Projet CAPATRAM – Dijon Métropole Avenant CAPATRAM TED des modifications des Systèmes des Infrastructures des Lignes T1 et T2

Annexe 1 Programme de Référence

Figure 4 Plan d'implantation poteaux LAC préliminaire Valmy

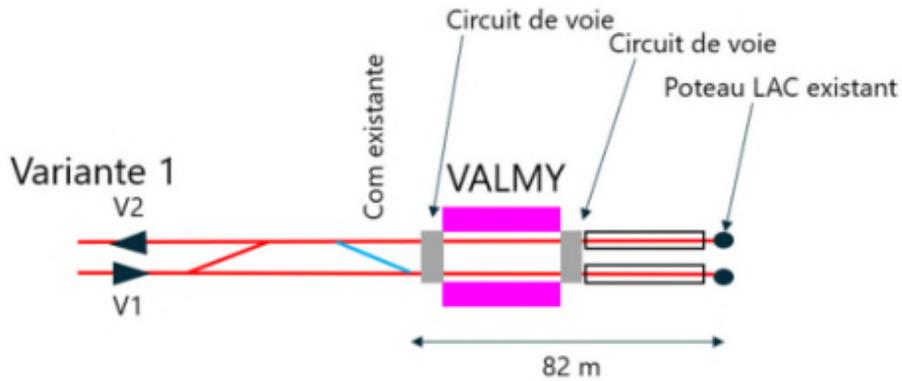
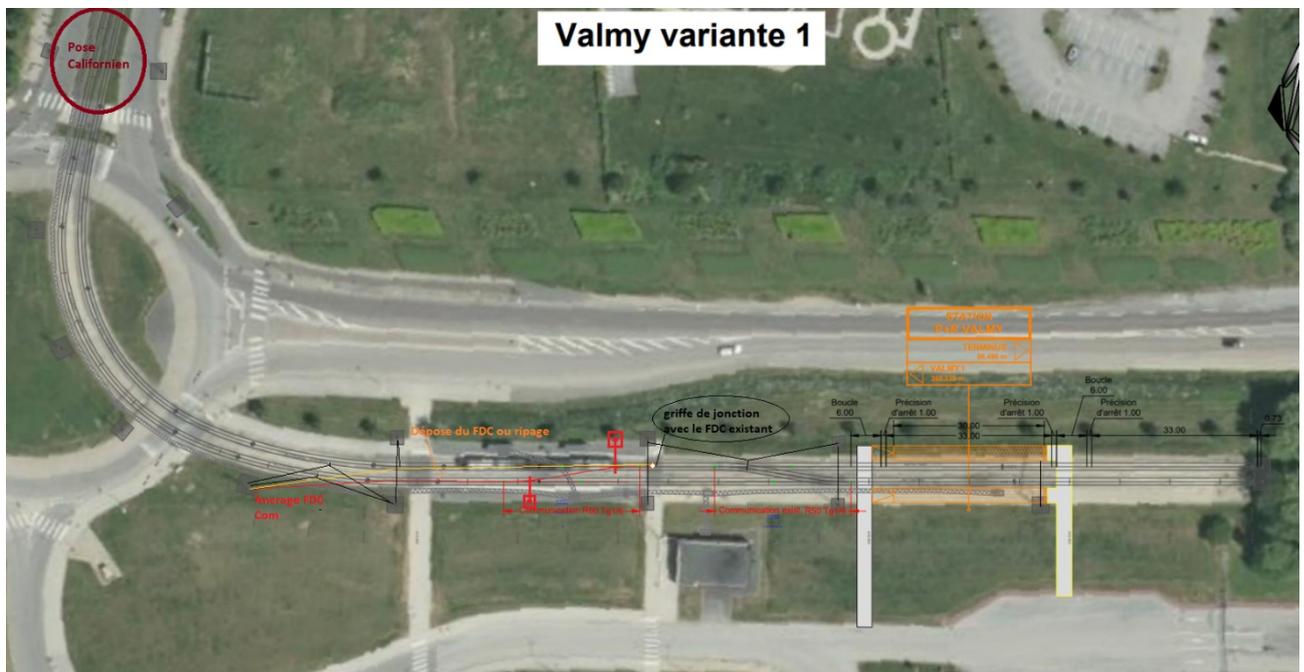
Phase 3 : VALMY variante 1 retenue : rajout d'une com supplémentaire

Contraintes de la variante 1 (retenue) :

- Circuits de voie de 6m de long
- Un circuit de voie de part et d'autre de la station
- Précision d'arrêt des rames à + ou - 0.5m ou 1m
- Poteaux de LAC d'extrémité de voie situés à 82 m de la com existante

Phase 4 : option Mazen-Sully : rajout d'une communication et 1 voie de débranchement

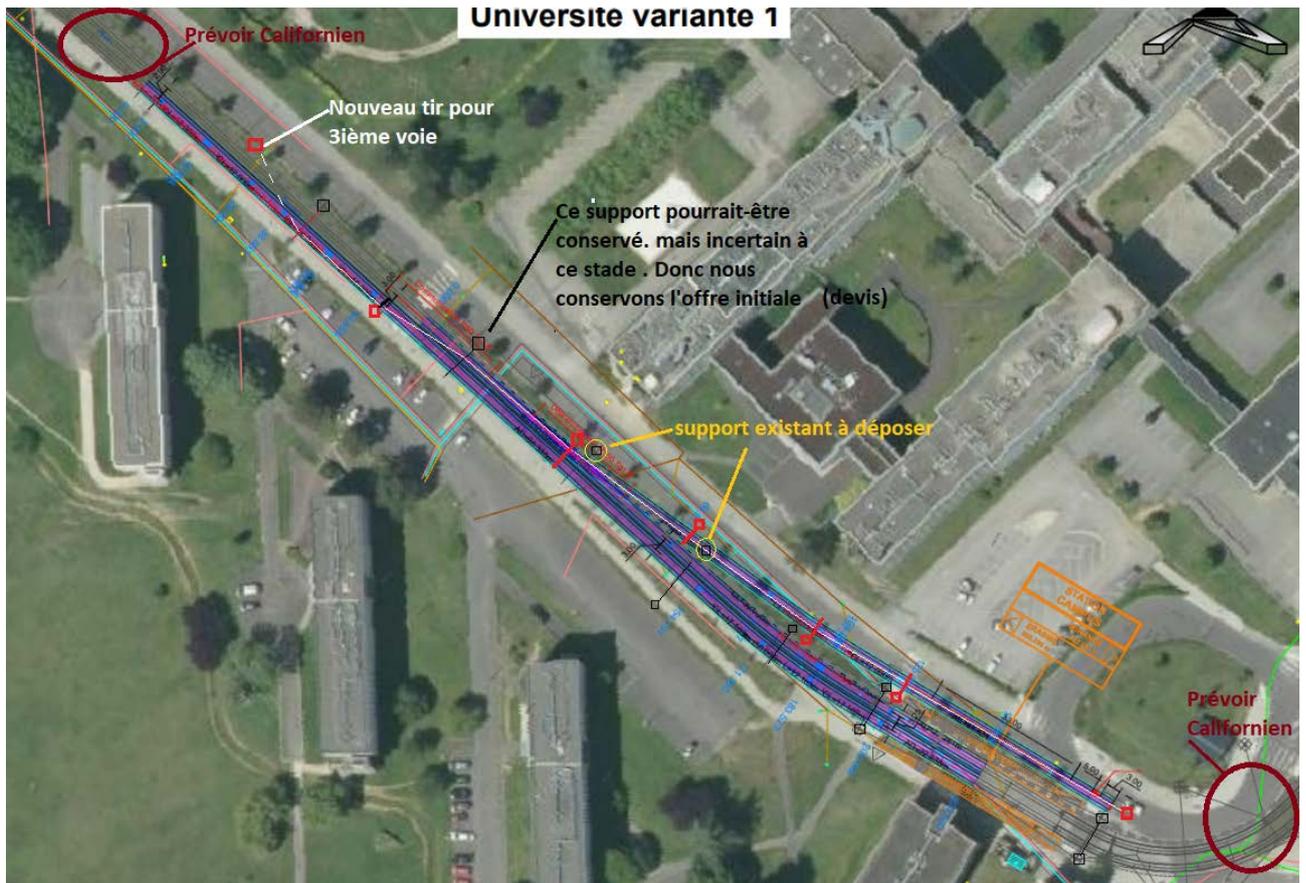
Contrainte : création de Coupon électrique (sous-section) entre la Sous-station Vieille Fourche ↔ Station Mazen-Sully et

Figure 5 Plan de voie projeté Carraz

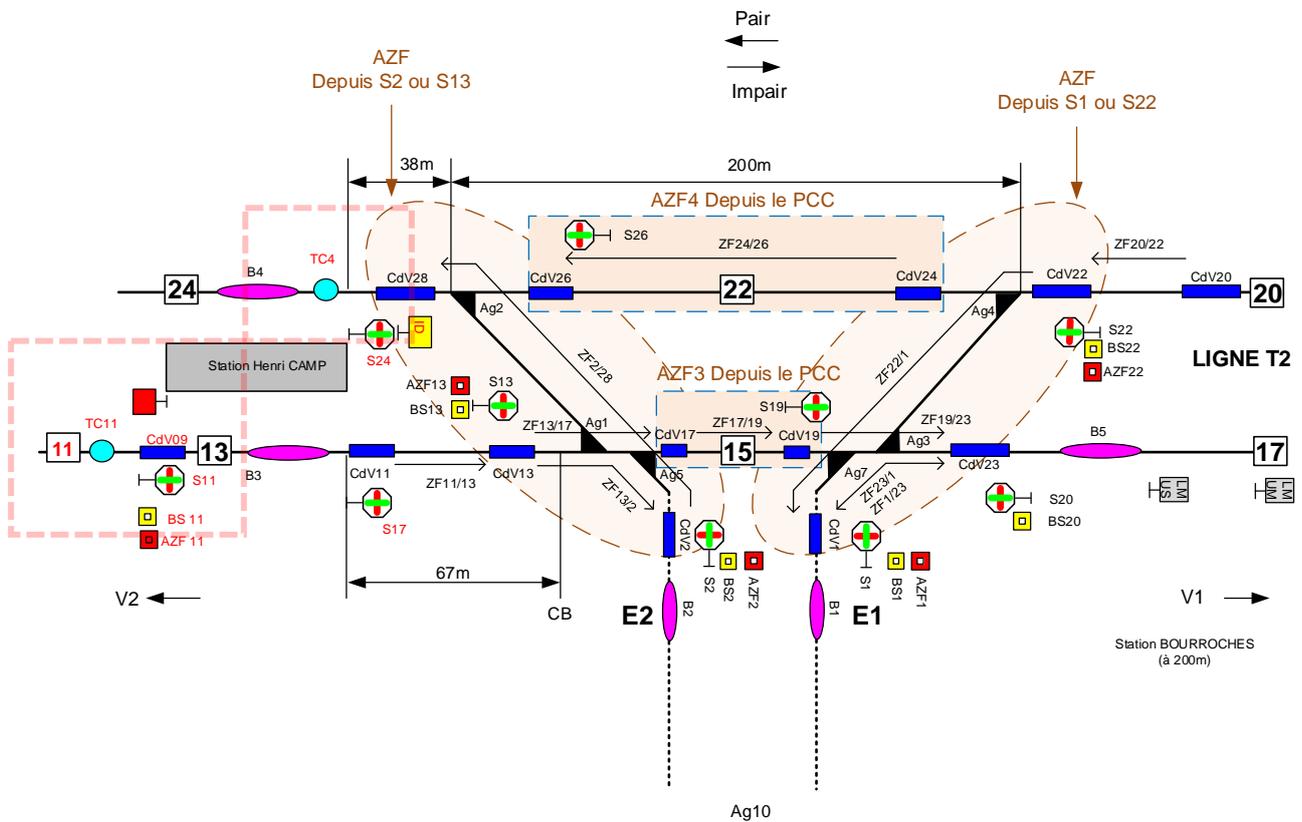
Au niveau de la zone de manœuvre E/S Carraz, il est prévu la création d'une nouvelle manœuvre de SP (service partiel) Voie 2 /Voie 1. Ce qui implique l'ajout de 4 nouveaux itinéraires (20→ 13 ; 24→ 15 24 → E2 et 11→13). Le déclenchement automatique de 15→17 totalisant un itinéraire 24→15.

Les principes de signalisation existants sont reconduits à l'identique pour les nouvelles installations.

Figure 6 Plan de voie projeté Dijon Gare

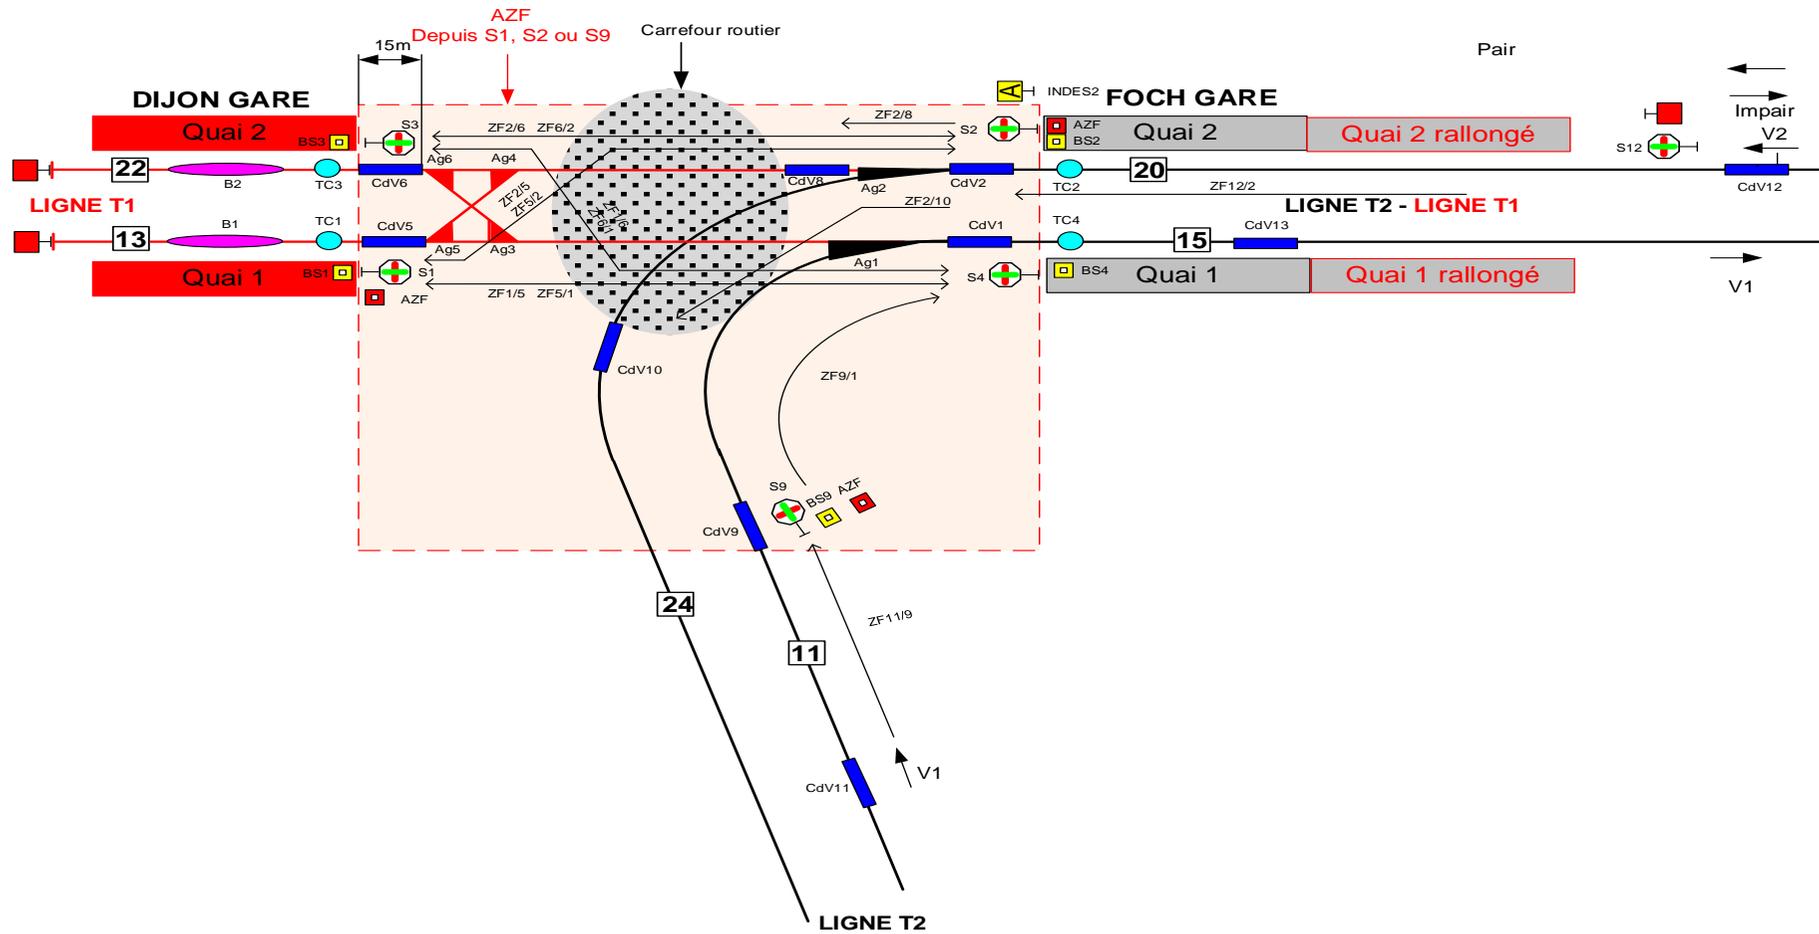
Aucune modification des itinéraires, uniquement des optimisations des itinéraires en incluant le transit souple pour anticiper la libération des itinéraires de la Stadion Foch Gare ↔ Dion Gare et Foch Gare ↔ Chenove.

Figure 7 Plan de voie projeté Valmy

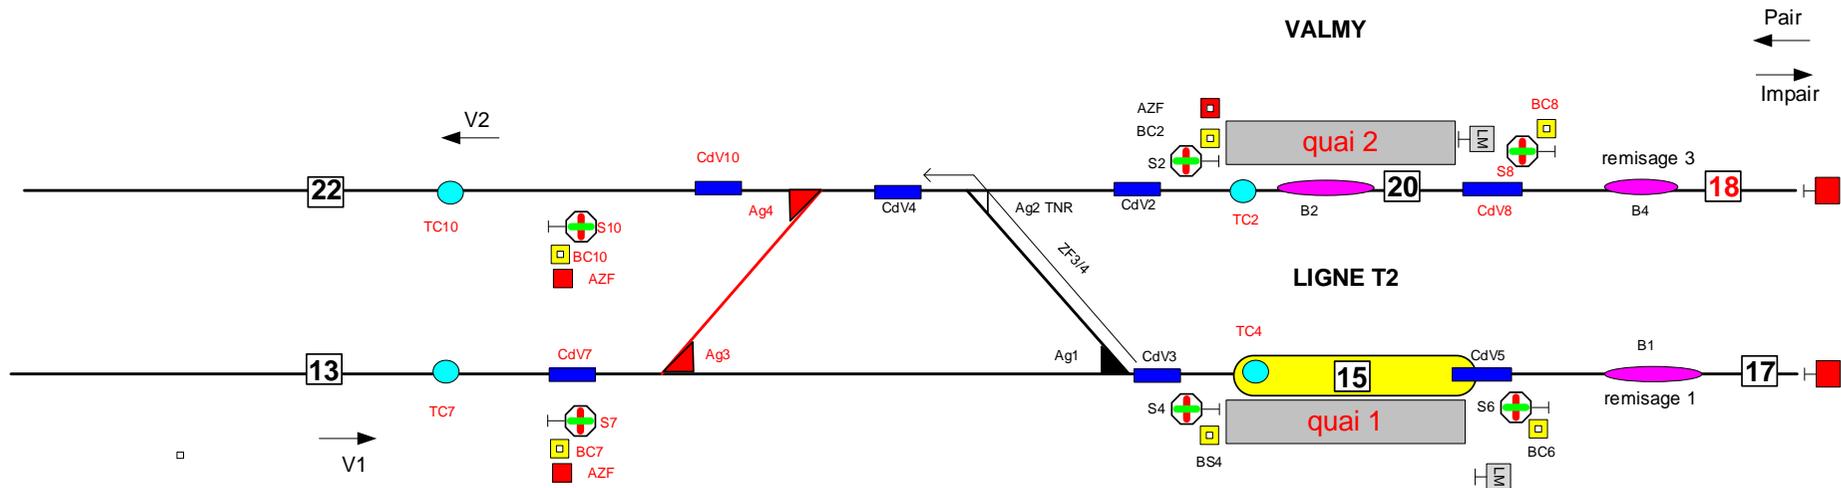
Le terminus Valmy sera modifié avec l'installation d'une nouvelle communication (Ag3/Ag4) en avant gare. Ce qui permettra la création de 3 nouveaux Itinéraires (11→ 22 ; 11→ 13 et 22→24) , raccourcissant ainsi les temps de retournement au niveau du Terminus.

Les principes de signalisation existants sont reconduits à l'identique pour les nouvelles installations.

Figure 8 Plan de voie projeté Université

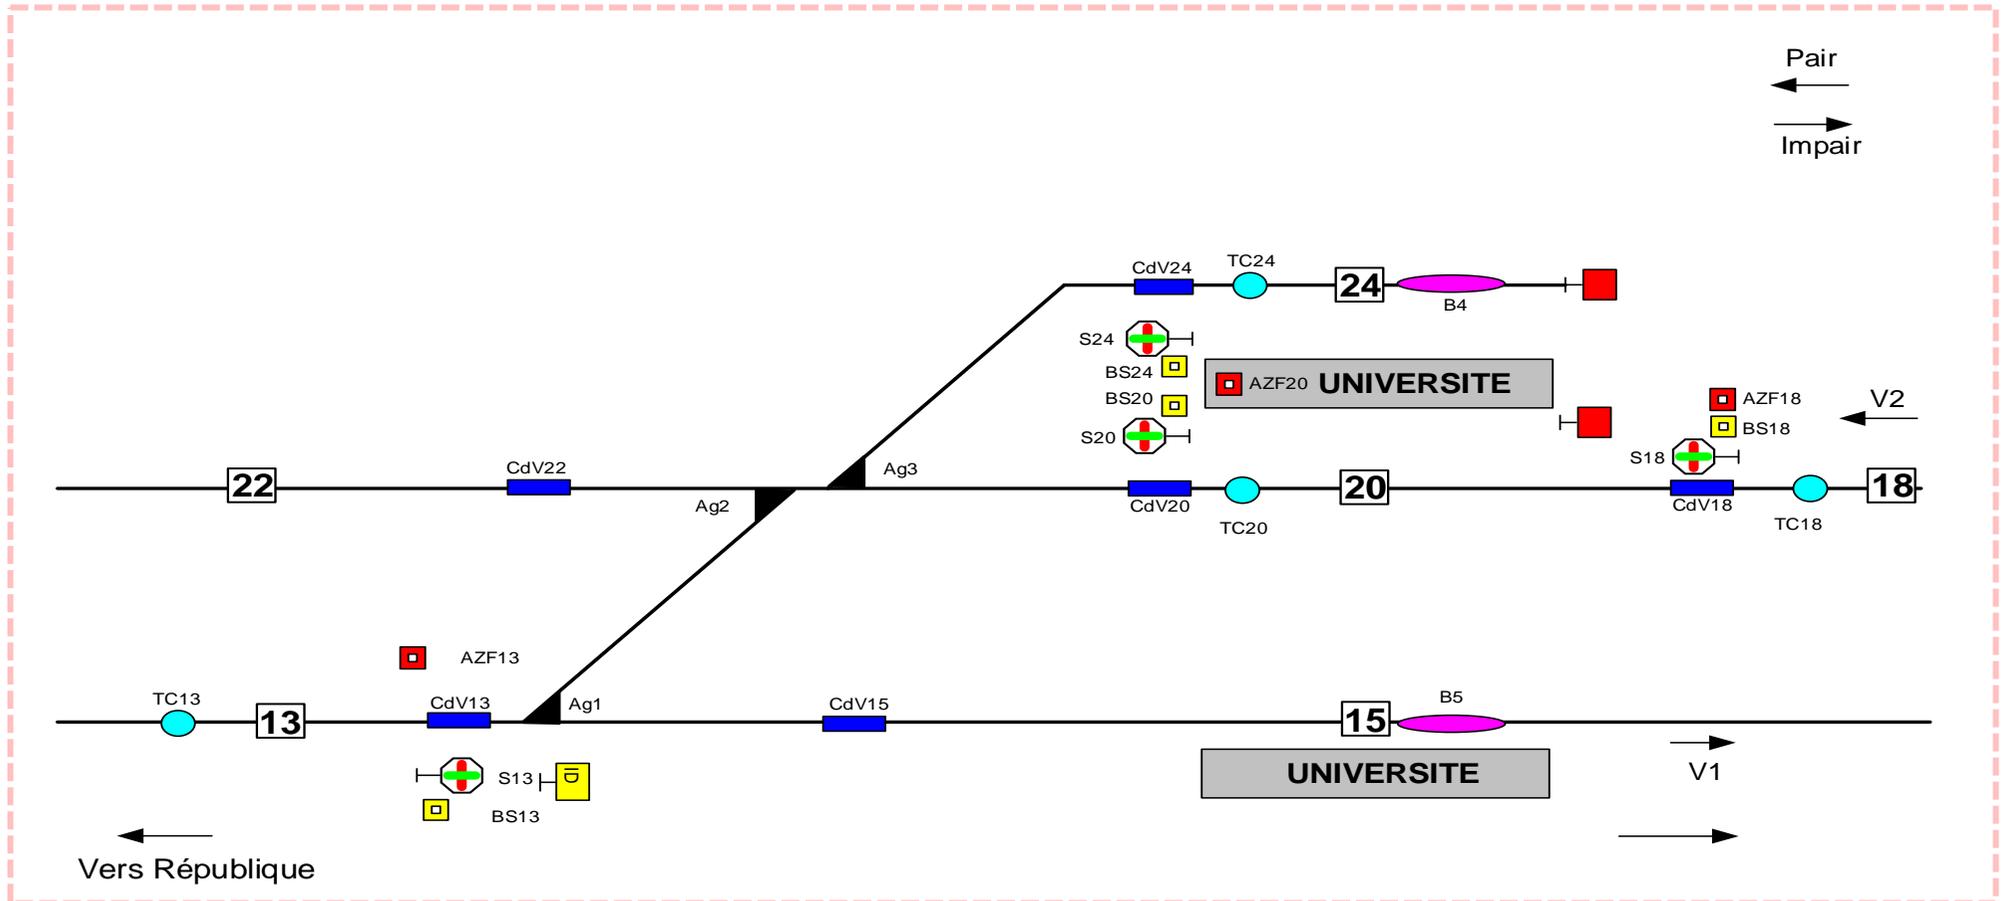
Les principes de signalisation existants sont reconduits à l'identique pour cette nouvelle zone de manœuvre.

Tous les équipements en locaux techniques ainsi qu'en voie sont eux reconduits à l'identique.

Figure 10 Plan de voie projeté Quetigny

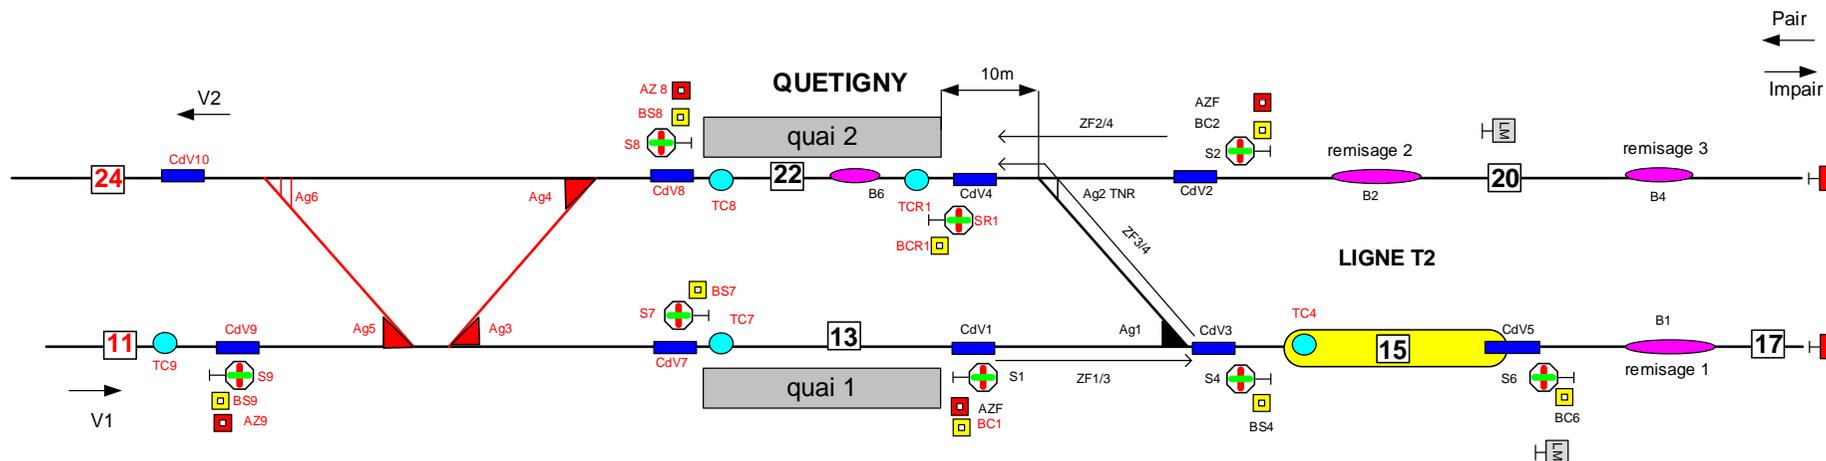
Le terminus Quetigny sera modifié avec l'installation d'une nouvelle communication (Ag3/Ag4) en avant gare. Ce qui permettra la création de 3 nouveaux itinéraires (11→ 22 ; 11→ 13 et 22→24) , raccourcissant ainsi les temps de retournement au niveau du Terminus.

Les principes de signalisation existants sont reconduits à l'identique pour les nouvelles installations.

Figure 11 Circuit préliminaire pour l'établissement du Coupon Mazen-Sully

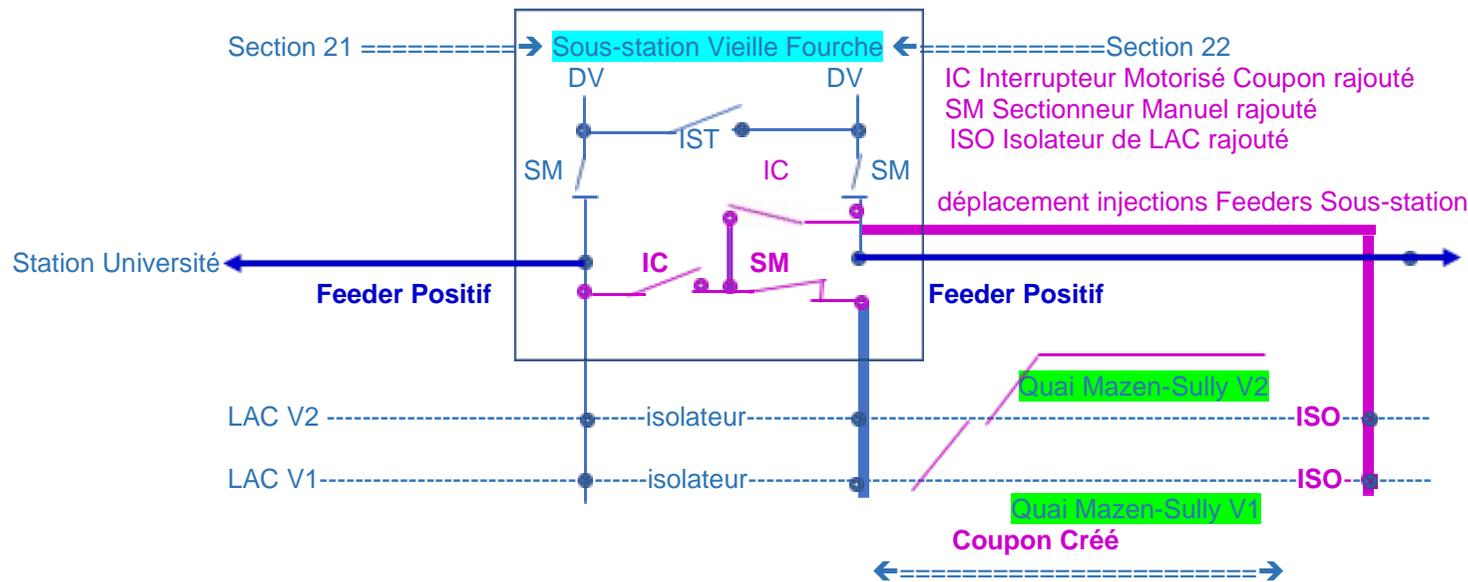
Dans le cadre de la Phase 4 option Mazen-Sully, les Interrupteurs motorisés et des sectionneurs manuels, seront rajoutés à la Sous-station Vieille-Fourche pour permettre de la création du coupon d'alimentation entre la Station Mazen-Sully et la sous-station Vieille Fourche.
